Technische Information

Modell	Gruppe	Progressiv Nr.	Kampagne Nr.	Datum
458 ITALIA 458 SPIDER	3	2010	372	Juni 2012

Betreff: Haltebügel Ölleitungen ATF

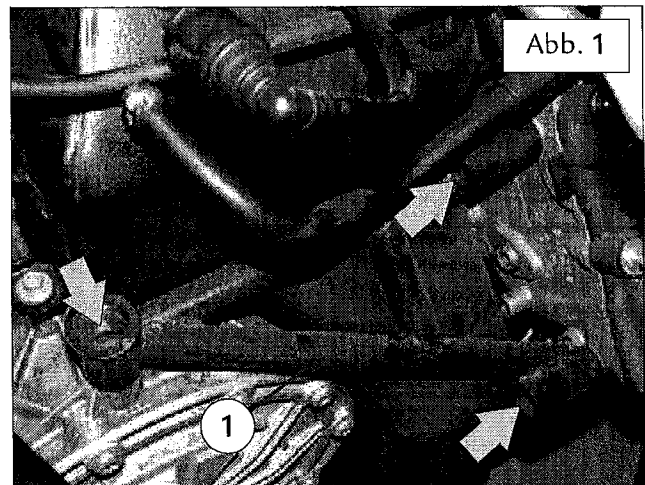
- Die rechte Zugstange (1) entfernen, indem man die angegebenen Schrauben abschraubt – Abb. 1.

Hinw.: Die rechte Zugstange (1) darf nicht mehr montiert werden sondern ist nach den Kundendienst-Normen zu verschrotten.

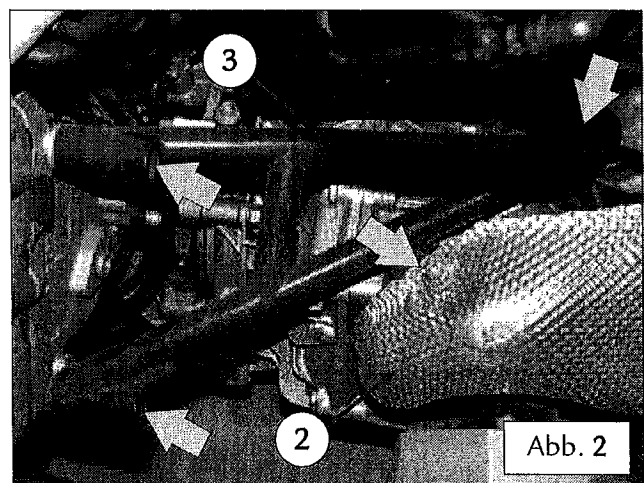
- Die angegebene Schraube zur Befestigung des Wärmeschutzes (2) abschrauben – Abb. 2.
- Die linke Zugstange (3) entfernen, indem man die angegebenen Schrauben abschraubt – Abb. 2.

Hinw.: Die linke Zugstange (3) darf nicht mehr montiert werden sondern ist nach den Kundendienst-Normen zu verschrotten.

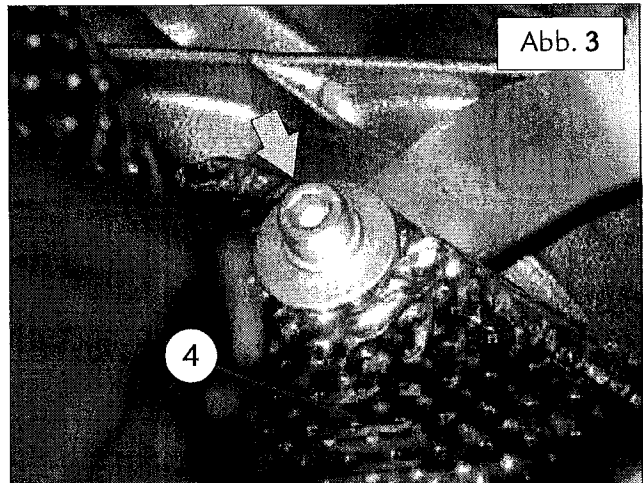
- Die angegebene Schraube zur Befestigung der Wärmeschutzwand (4) abschrauben – Abb. 3.

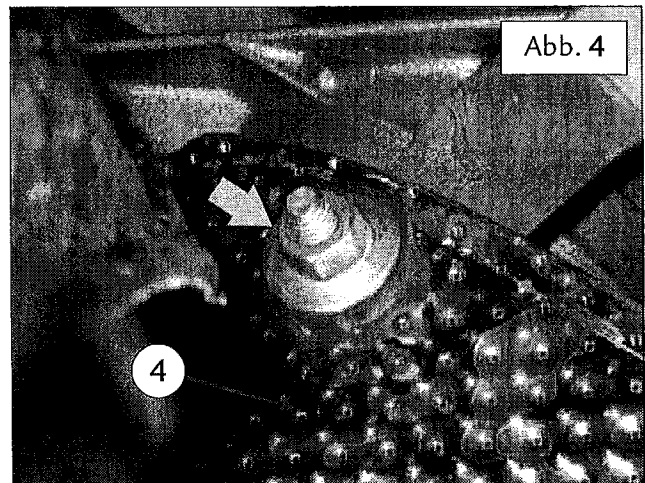
- Die angegebene Mutter zur Befestigung der Wärmeschutzwand (4) abschrauben – Abb. 4.

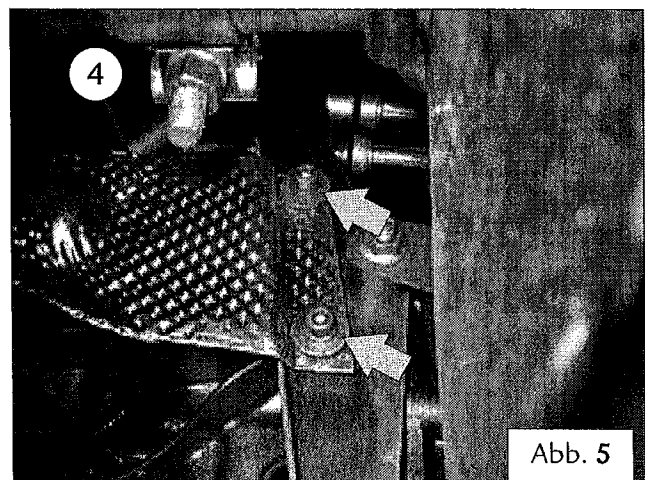
- Die angegebenen Schrauben zur Befestigung der Wärmeschutzwand (4) abschrauben – Abb. 5.
- Die Wärmeschutzwand (4) entfernen – Abb. 5.

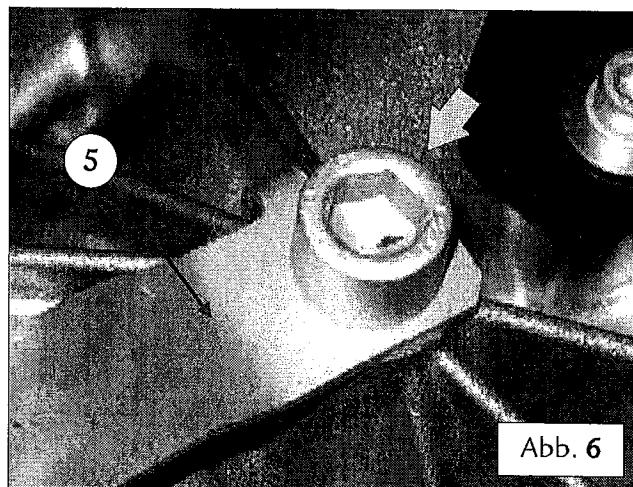
- Den Bügel (5) entfernen, indem man die angegebene Schraube abschraubt – Abb. 6.

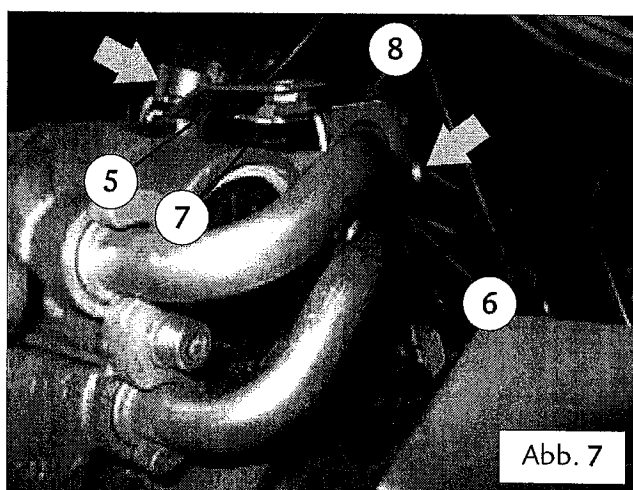
- Die Leitungshalterung Teil Nr. 243396 (6) ausreichend mit Vaseline schmieren, auf die Ölleitungen ATF aufsetzen und mit den Nuten zum DCT-Getriebe hin ausrichten – Abb. 7.

Hinw.: Auf KEINEN FALL die Befestigung der Ölleitungen ATF lockern.

- Die Buchsen in ihre Sitze auf der Leitungshalterung (6) einfügen – Abb. 7.
- Den Bügel Teil Nr. 268009 (5) in der ursprünglichen Position anbringen – Abb. 7.
- Den Bügel Teil Nr. 276819 (7) über dem Bügel (5) anbringen – Abb. 7.
- Die entsprechende Unterlegscheibe Teil Nr. 127498 einfügen und die angegebene Schraube Teil Nr. 14360524 zur Befestigung der Bügel (5) und (7) mit dem Anzugsmoment von 25 Nm Klasse B festziehen – Abb. 7.
- Die Leitungshalterung (6) in Höhe des Bügels (7) positionieren – Abb. 7.
- Das Plättchen Teil Nr. 243398 (8) auf der Außenseite der Leitungshalterung (6) positionieren – Abb. 7.
- Die angegebene Schraube Teil Nr. 11568224 zur Befestigung der Leitungshalterung (6) am Bügel (7) mit dem Anzugsmoment von 10 Nm Klasse B festziehen – Abb. 7
- Sicherstellen, dass keine Interferenzen zwischen dem Bügel (7) und der DCT-Verkabelung auftreten - Abb. 7.

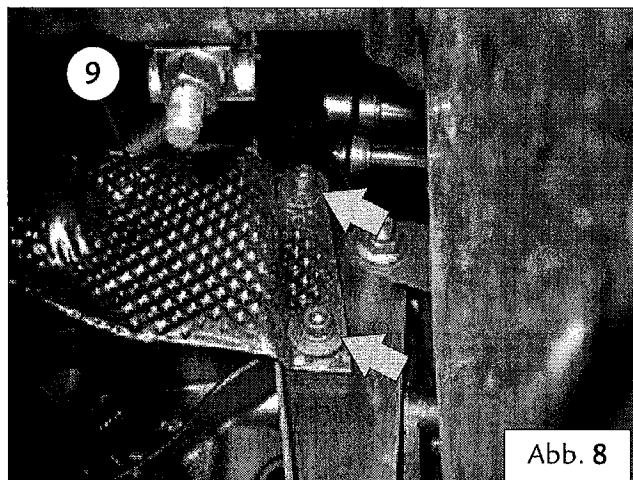
- Die Wärmeschutzwand Teil Nr. 267332 (9) positionieren – Abb. 8.
- Die entsprechenden Unterlegscheiben einfügen und die angegebenen Befestigungsschrauben der Wärmeschutzwand (9) mit dem Anzugsmoment von 9 Nm Klasse B festziehen – Abb. 8.

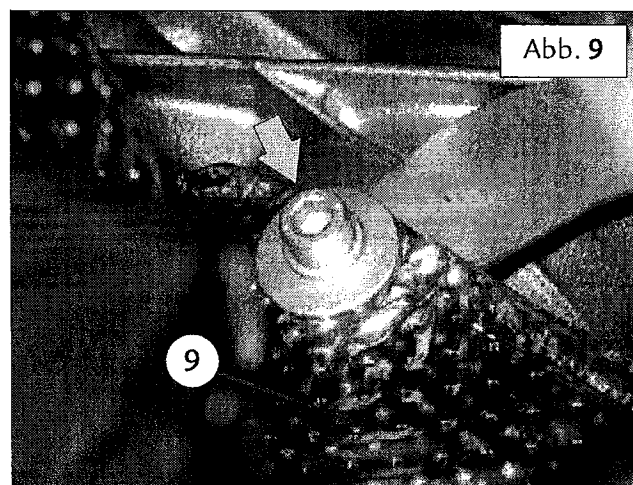
- Die entsprechende Unterlegscheibe einfügen und die angegebene Befestigungsschraube des Wärmeschutzes (9) mit dem Anzugsmoment von 9 Nm Klasse B festziehen – Abb. 9.

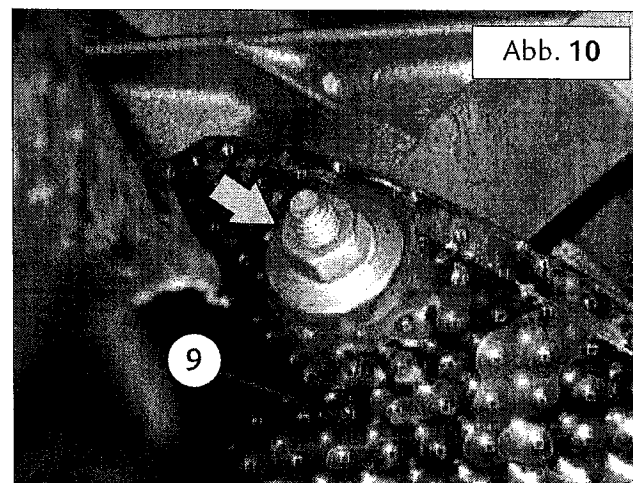
- Die entsprechenden Unterlegscheiben Teil Nr. 12647704 und Teil Nr. 12601274 einfügen und die angegebene Mutter Teil Nr. 15896214 zur Befestigung der Wärmeschutzwand (9) mit dem Anzugsmoment von 9 Nm Klasse B festziehen – Abb. 10.
